Avis délibéré de l'Autorité environnementale relatif à la création d'une escale fluviale à La Roche-Guyon (95)

n° Ae :2016-038

Figure 2 : plan d'aménagement de l'escale à passagers. Source : étude d'impact (+ rajout du belvédère)

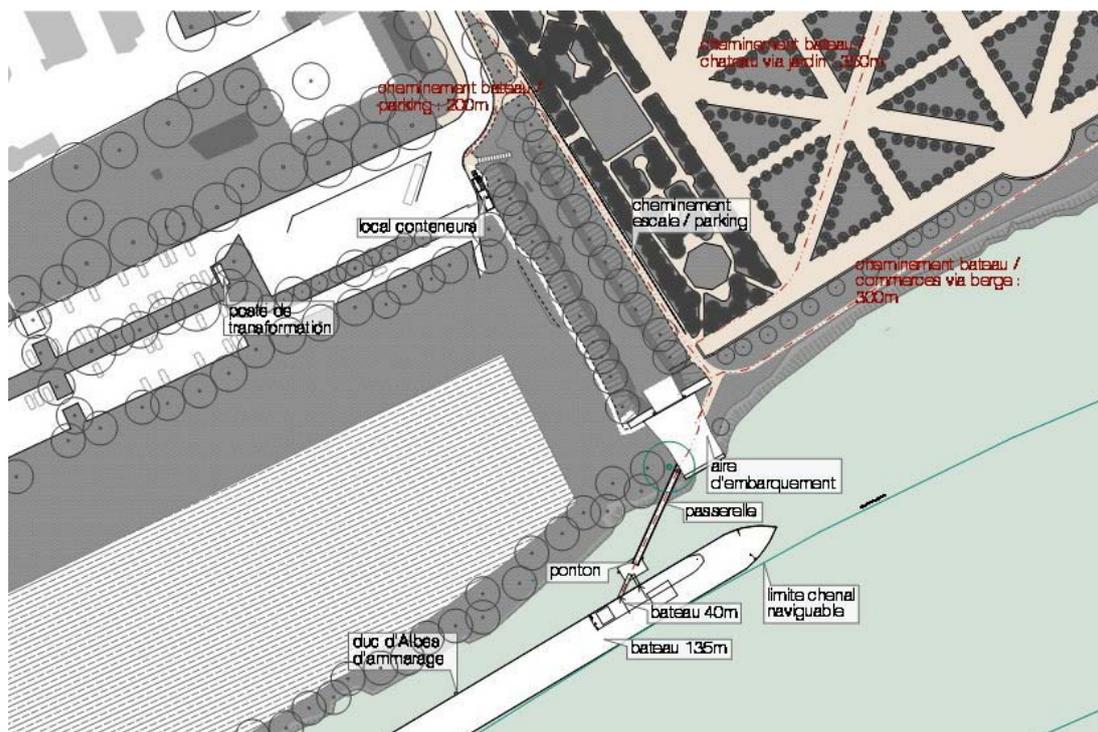
Toutefois, le poste de transformation électrique ayant été décalé vers l'ouest pour éviter une covisibilité avec les monuments historiques, les analyses écologiques n'ont pas été réalisées sur son emplacement.

L'Ae recommande au maître d'ouvrage de justifier de l'absence d'intérêt floristique ou faunistique à l'emplacement retenu pour le poste de transformation.

La localisation des matériels électriques n'est pas discutée, alors qu'elle a pour effet de l'éloigner de l'escale. L'ensemble des raisons environnementales pour lesquelles ce choix a été fait (Cf. 2.1) mériteraient d'être rappelées.

Figure 3 : photomontage du ponton et exemple de duc d'Albe (halte fluviale de Bougival)

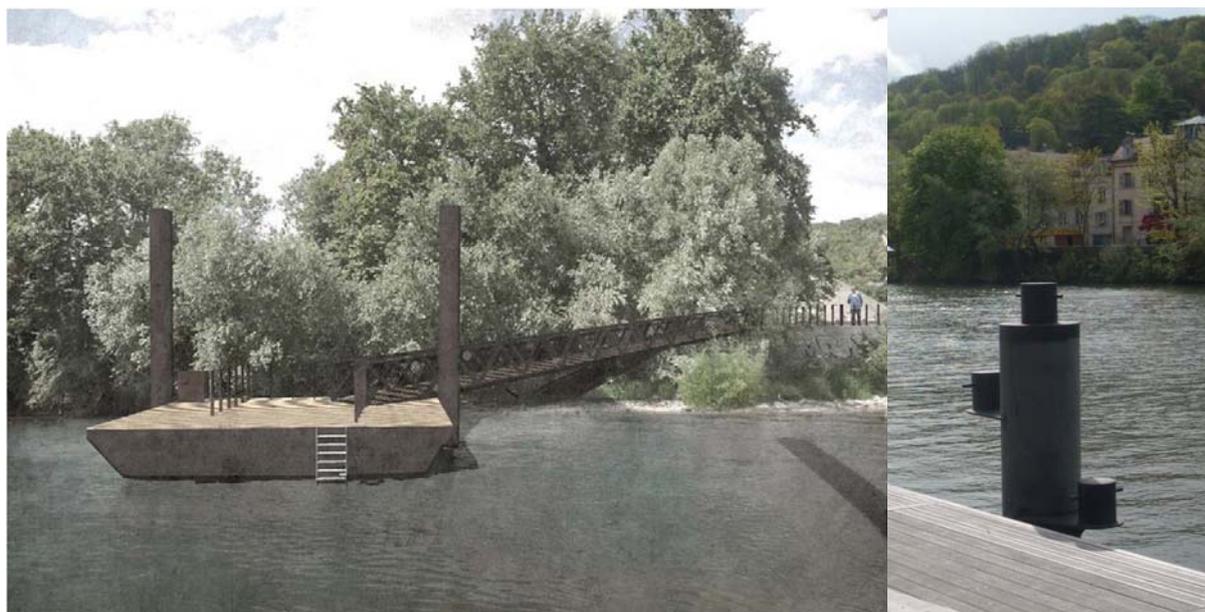
L'étude d'impact indique que le trafic lié au tourisme augmente régulièrement sur la Seine (12 paquebots en 2013, 17 en 2014, 20 en 2015). Même si l'analyse des impacts prend en compte les paquebots les plus longs, l'étude ne fournit pas leur profil (notamment leur couleur), ce qui permettrait d'apprécier la représentativité des montages photos présentés.
